조치요구 등 명세

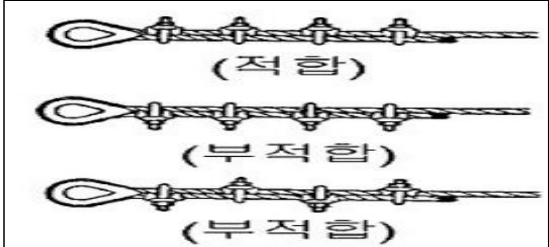
No	건명 및 주요내용	비고
3	□ 피뢰설비의 와이어 로프 클립 체결기준 미준수 ○ (현황·기준) 크레인 와이어 로프의 끝부분을 고정 시에는 U자 클립의 굴곡면이 와이어 로프의 짧은 쪽에 닿도록 체결하여야 함 * 관련근거: 한국산업안전보건공단 「크레인 달기기구 및 줄걸이 작업용 와이어 로프의 작업에 관한 기술지침」  KOSHA GUIDE (클립체결법) ○ (문제점) 피뢰설비 고정용 와이어 로프 끝부분을 고정하면서 U자 클립의 굴곡면이 와이어 로프의 긴 쪽에 닿도록 잘못 체결하였음 ○ (관계부서 의견) 이견 없음 ○ (조치의견) △△지사장은 U자 클립의 굴곡면이 와이어 로프의 짧은 쪽에 닿도록 하여 피뢰설비의 와이어 로프 끝부분 고정 조치 필요 (현지조치)	[관계부서] △△지사 [조치부서] △△지사
